## **TÉRMINOS DE REFERENCIA**

### **SERVICIO DE CONSULTORIA PARA LA REFORMULACION DE LA MODIFICACIÓN DEL ESTUDIO DE IMPACTO AMBIENTAL MEIA DE LA C.H. SAN GABÁN II RELACIONADO CON LA “INSTALACIÓN DE UNA PRESA EN LA CUENCA DEL RÍO NINAHUISA PARA EL AFIANZAMIENTO HÍDRICO DE LA CENTRAL HIDROELÉCTRICA SAN GABÁN II, DISTRITO DE MACUSANI, PROVINCIA DE CARABAYA, DEPARTAMENTO DE PUNO”**

# Subsanación de observaciones del Informe Técnico N° 1050- 2019-SENACE-PE/DEAR

Modificación del Estudio de Impacto Ambiental de  
la C.H. San Gabán II - "Proyecto Instalación de una  
presa en la cuenca del río Ninahuisa para el  
afianzamiento hídrico de la C.H. San Gabán II"

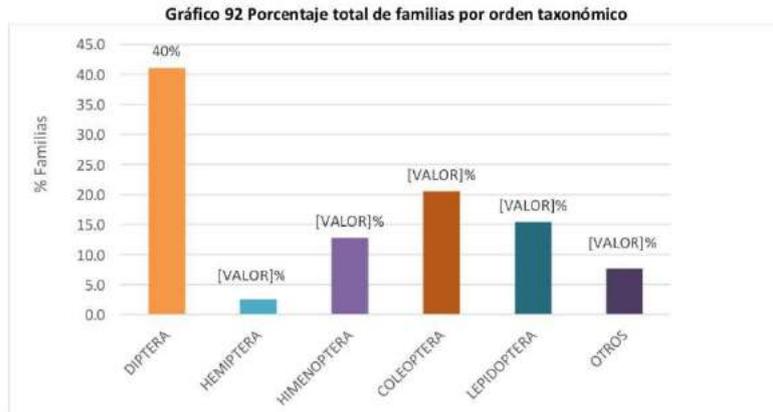
En el ítem 4.2.6.3 "Mastofauna", el Titular no ha evaluado las especies migratorias como *Lycalopex culpaeus* e *Hippocamelus antisensis*. \* Pacheco, V., Cadenillas, R., Salas, E., Tello, C., & Zeballos, H. (2009). Diversidad y endemismo de los mamíferos del Perú. Revista peruana de biología, 16(1), 5-32.

- a) Corrija los valores porcentuales en el Gráfico 88 "Registros según tipo de evidencia".
- b) Incluya en la Tabla el registro de especies por punto de muestreo.
- c) Incluya la caracterización de la riqueza y abundancia de mamíferos mayores, haciendo uso de índices de estimación de abundancia (ej. Índice de Pucek, 1981).
- d) Caracterice a las especies endémicas de mamíferos.
- e) Caracterice las rutas de especies migratorias de Mastofauna.
